GMINA PAKOŚĆ

ZP.271.1.12.2023.MG

Dotyczy postępowania o udzielenie zamówienia publicznego prowadzonego w trybie podstawowym, na podstawie art. 275 pkt 2 na realizację zamówienia pn.: „**Poszerzenie bazy sportowo- rekreacyjnej w Jankowie**”.

DETALE STOJAKA ROWEROWEGO

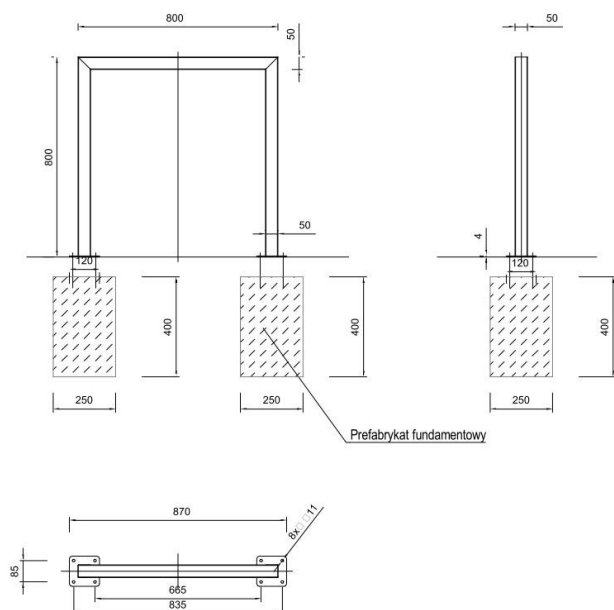
Czy oferta powinna obejmować montaż ławki parkowej z koszem na odpady, 6 sztuk stojaków na rowery (prosimy o podanie typu stojaków) oraz masztu flagowego (prosimy o podanie jego wysokości).

Odp.: *Tak, oferta obejmuje montaż wymienionych obiektów. Stojak rowerowy typu "sheffield stand". Rura (profil zamknięty) w kształcie U mocowana do fundamentów betonowych zgodnie z wymaganiami Producenta. Maszt flagowy aluminiowy wysokości. min. 6m. mocowany zgodnie z instrukcją Producenta (tuleja-fundament bet.)*

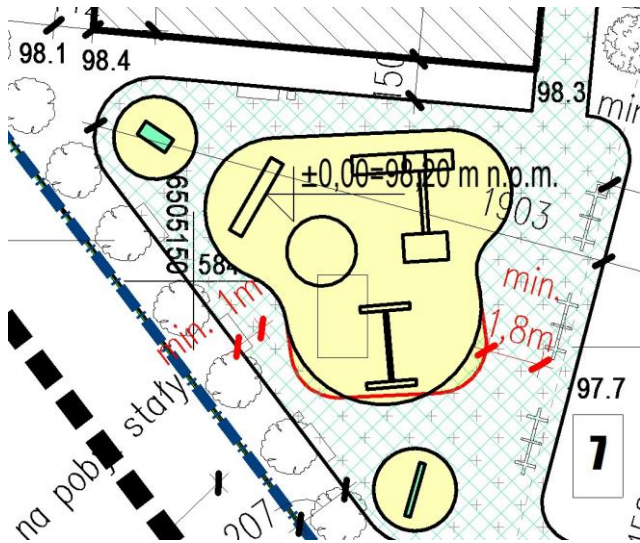
W przypadku huśtawki wahadłowej norma wymaga zastosowania nawierzchni bezpiecznej (np. piaskowej) w strefie wolnej urządzenia. W projekcie nawierzchnia jest częściowo piaskowa, częściowo utwardzona a dodatkowo przebiega przez nią obrzeże gumowe, które w tym miejscu jest potykaczem. Czy Zamawiający wyraża zgodę na dostosowanie kształtu nawierzchni piaskowej do wymiarów strefy wolnej huśtawki.

Odp.: Dopuszcza się dostosowanie nawierzchni piaskowej oraz jej obrysu do wymiarów strefy wolnej urządzeń przy zachowaniu min. ~1,8m odległości od obrzeża do urządzenia siłowni zewnętrznej. Przykład poniżej:

Obrzeże gumowe równo lub nieznacznie wynieść ponad nawierzchnię utwardzoną.
